„Modernizace a dostavba ŽST Praha Masarykovo nádraží“

Vysvětlení, změny a doplnění zadávací dokumentace - Dodatek č. 5

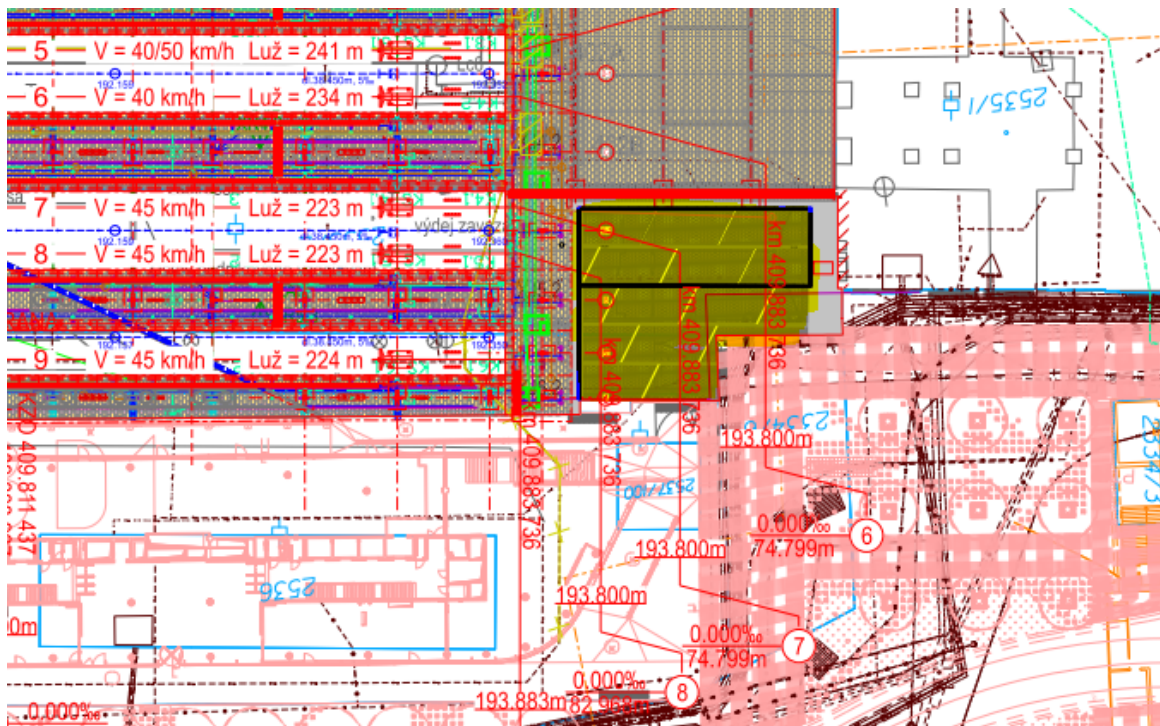
SO 11-12-03 Úprava plochy v prostoru Dvorany

- pol. č.14 DLÁŽDĚNÉ KRYTY Z KAMEN DESEK DO LOŽE Z KAMENIVA – 400 m2, Dlažba náměstíčka shodná se související stavbou. Viz. TZ, situace a řezy.
V TZ uvedeno jako úprava plochy v prostoru dvorany s popisem vápencové dlažby tl. 60 mm uložené do pískového lože a šd., bez uvedení rozměru formátu.
Jedná se o materiál uvažovaný položkou č.14? Pokud ano, kde je tato plocha uvažována (odečet výměry – odkaz na výkresovou část)? Jaký má být formát/rozměry této dlažby.
Žádáme o doplnění.

Nejedná se o uvažovanou položku – tato specifikace je míněna pro mozaikovou dlažbu. Plocha je uvažována v místě sousedícím se stavbou „Rekonstrukce ulice Na Florenci“ a je vymezena liniovým odvodněním (viz. přiložený výřez situace). Do TZ byl přidán popis dlažby i její skladba. Do SP byla přidána položka na betonový prvek dlažby.
